改善箇所説明図

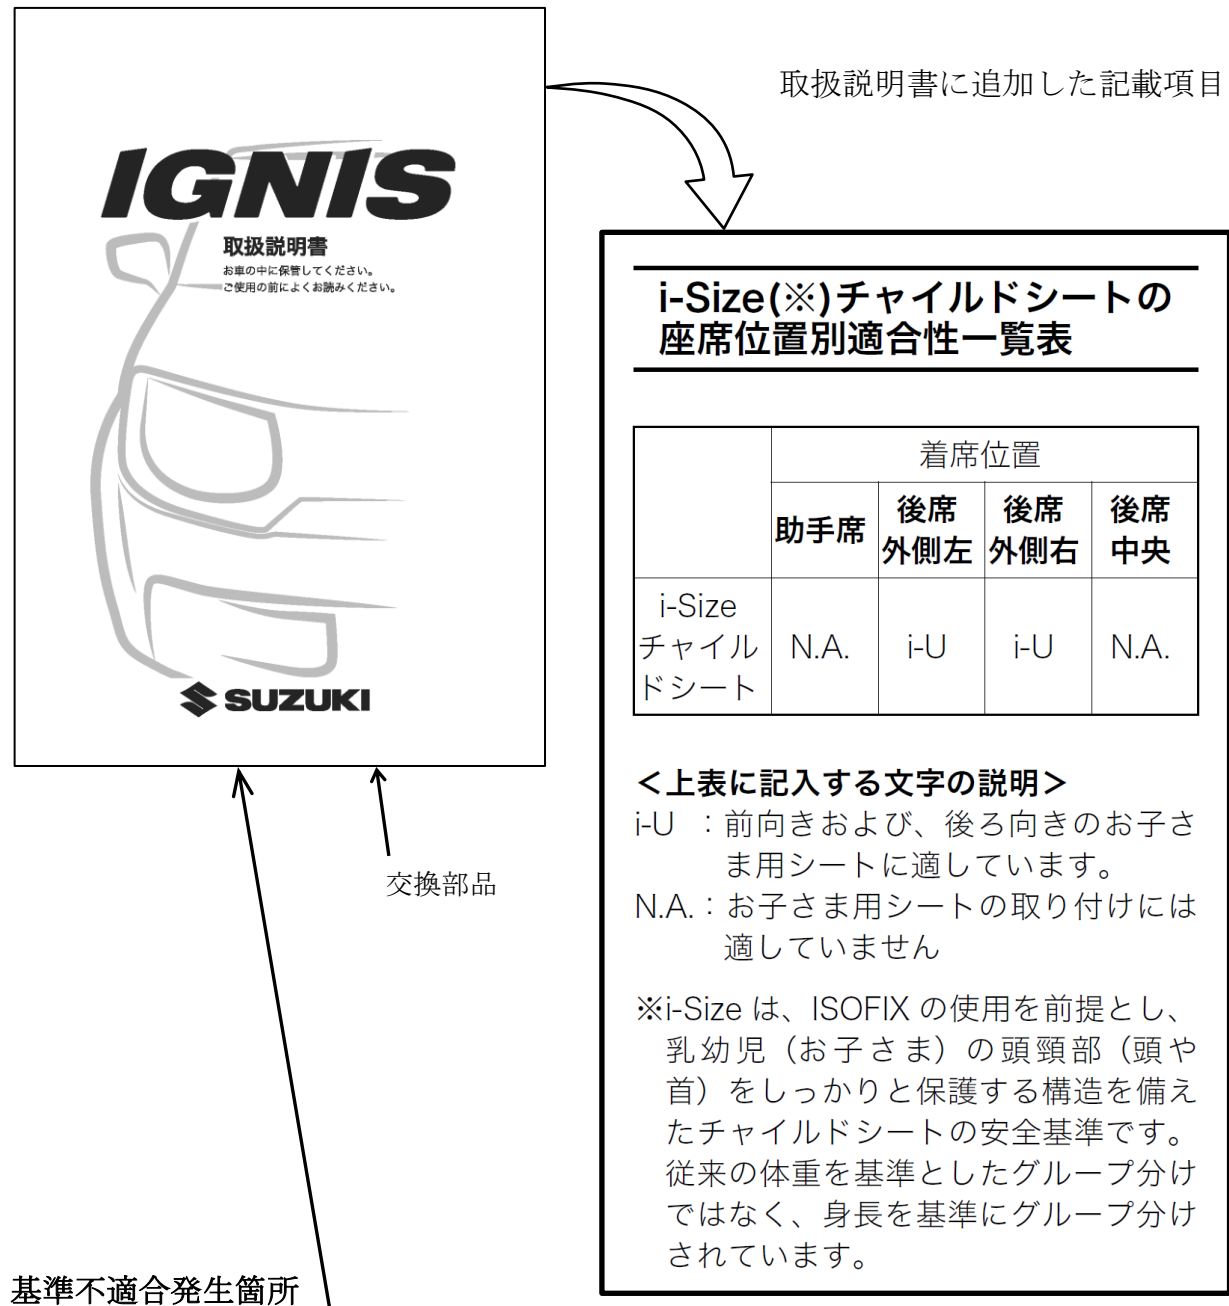
取扱説明書において、「i-Size（アイサイズ）チャイルドシートの座席位置別適合性一覧表」が記載されていないため、保安基準第22条の3 細目告示第30条（協定規則第16号第6改訂版）に適合しない。なお、チャイルドシート固定時の機能上に問題はない。

全車両、「i-Size（アイサイズ）チャイルドシートの座席位置別適合性一覧表」を記載した取扱説明書に交換する。

識別：ID プレートに紫色のシールを貼付する。
